Informe Consolidado de Solicitud de Aclaraciones, Rectificaciones y/o Ampliaciones al Estudio de Impacto Ambiental del Proyecto "Parque Eólico Vientos del Lago"

Nombre del Titular : OPDE CHILE SpA
Nombre del Representante Legal : Carlos Rodolfo Ortiz Gajardo
Dirección : Benjamín N°2935 Oficina 901, Las Condes, Santiago

El presente Informe Consolidado de Solicitud de Aclaraciones, Rectificaciones o Ampliaciones al Estudio de Impacto Ambiental del proyecto "**Parque Eólico Vientos del Lago**", contiene las observaciones generadas en virtud de la revisión de dicho documento.

Figura 2, acceso a V-200 a Aerogeneradores A05 – A06

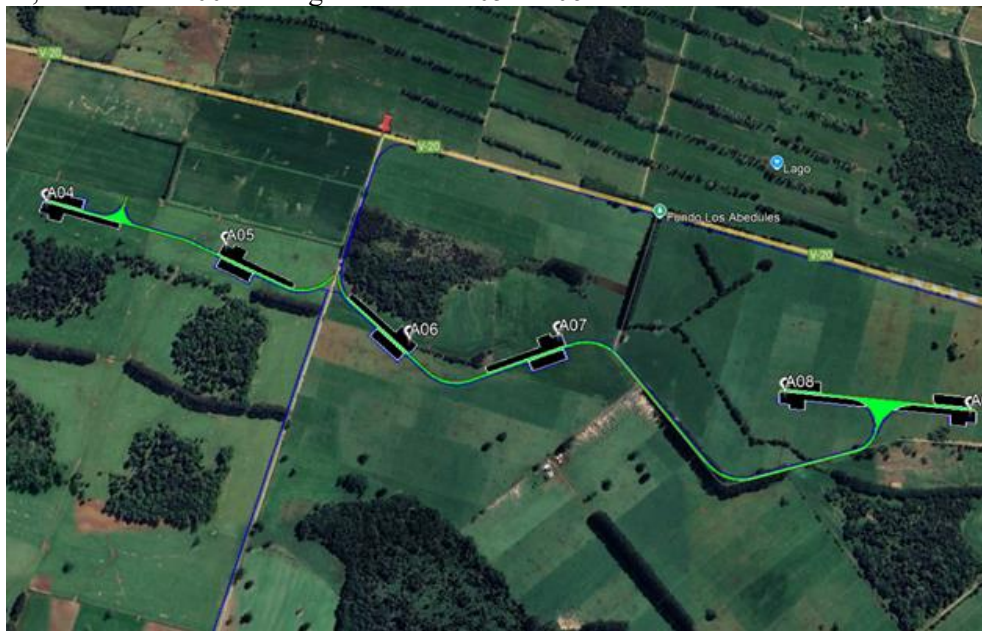
1.25.3.- En consideración a los puntos anteriores, y resueltas esas observaciones, se deberá también presentar una cartografía en detalle y a escala de (y su respectivo archivo kmz) con las medidas específicas a desarrollar como mejoramiento de accesos, mejoramiento y habilitación de las vías y entradas, medidas de control vial, medidas de mitigación y una iconografía proyectada de los tiempos de desplazamiento en su condición más desfavorable (que los vecinos residentes podrían tener), en esencial en los puntos de acceso de las rutas V-200 y V-260 que se muestran a continuación:
